Pirmasens, den 14.02.2020

### **Einwendungen gegen die Planfeststellung eines Geh- und Radwegs entlang der B 39 zwischen Weidenthal und Neidenfels**

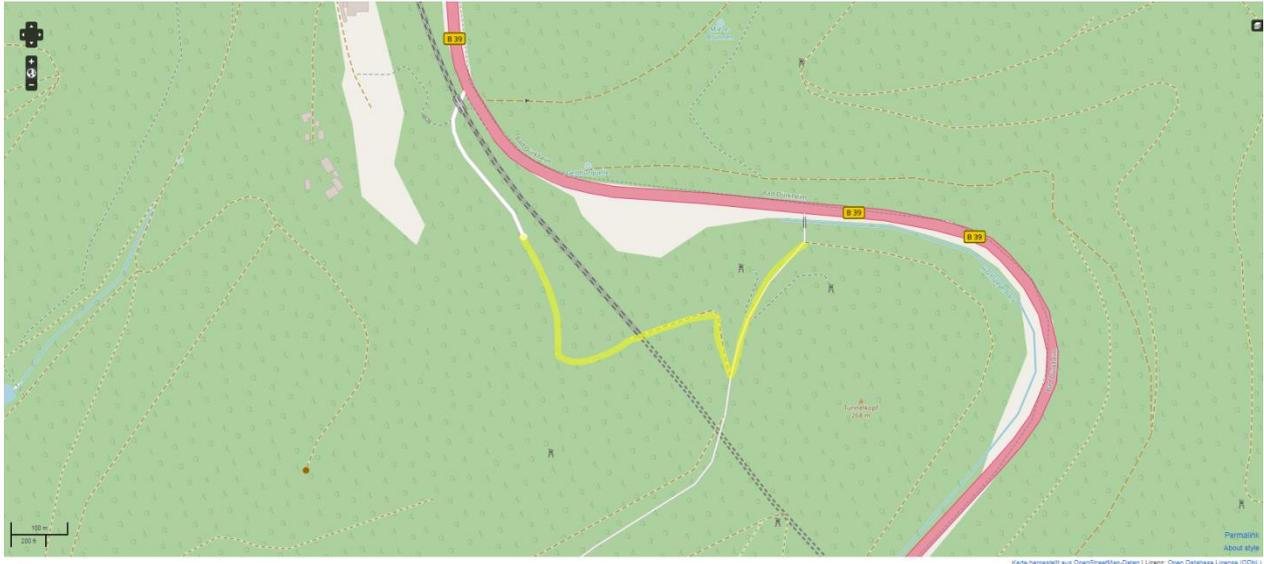
Dieser Weg könnte insbesondere im nördlichen Abschnitt nahezu durchgehend nicht-straßenbegleitend trassiert werden. Dies gilt bereits für die **Achse 101**, die vom derzeit bestehenden, abgesetzten Weg über einen oberhalb des nordwestlichen Tunnelportals vorhandenen Forstweg geführt werden könnte. Siehe hierzu die von mir modifizierte OSM -**Karte 1**.

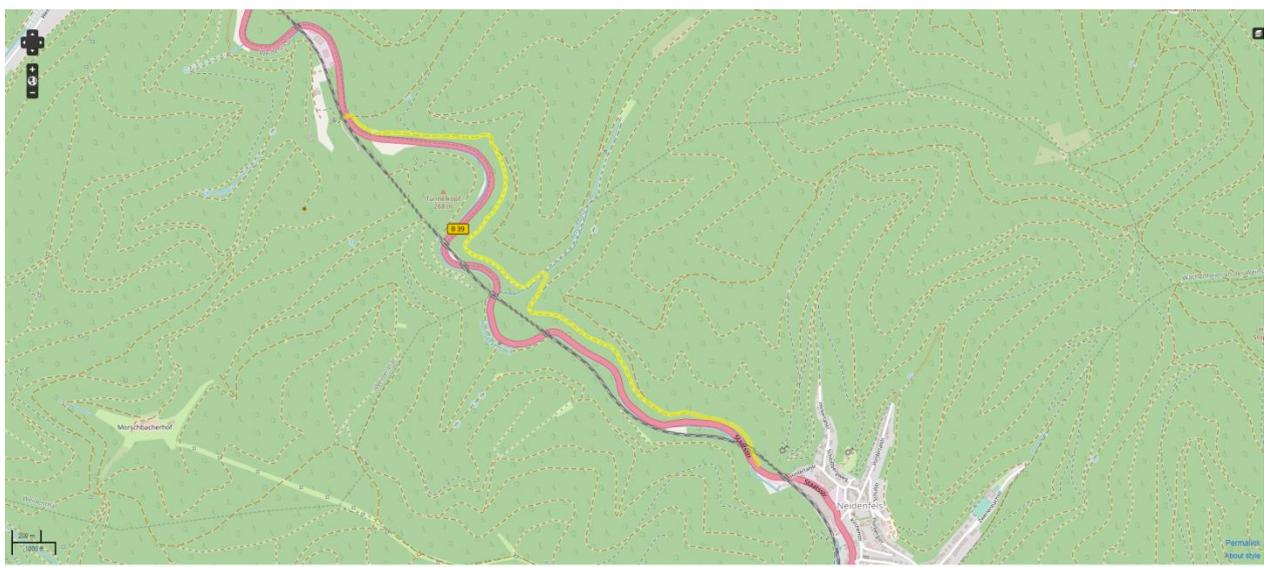
Auch für die **Achsen 103 und 104**, die ähnlich wie die folgenden Achsen auch durchgehend auf einer abgesetzten Trasse über (jeweils in einer Sackgassen endende) Forstwege geführt werden könnten, wenn man den Bahndamm bereits unter dem Tunnel am Tunnelkopf mittels eines „Rahmendurchlasses“, wie er auch auf der Achse 105 geplant ist, durchqueren würde. Anschließend kann der Geh- und Radweg auf einem alten Forstweg und mittels eines neu anzulegenden, leicht ansteigenden, aus dem Hang herauszutragenden Weges parallel zur Bahntrasse in Richtung der zu schmalen Unterführung geführt werden. Folglich entfielen auch die Notwendigkeit, dort (auf der Achse 105) einen Rahmendurchlass anzulegen, da der Geh- und Radweg durchweg auf der südwestlichen Seite der Bahnstrecke verbliebe und an die **Achse 105** angeschlossen werden könnte. Die Fahrbahn der B 39 müsste auf diesem Abschnitt ebenfalls nicht verlegt werden. Ich verweise auf die folgende OSM-**Karte 2** (gelbe Route).
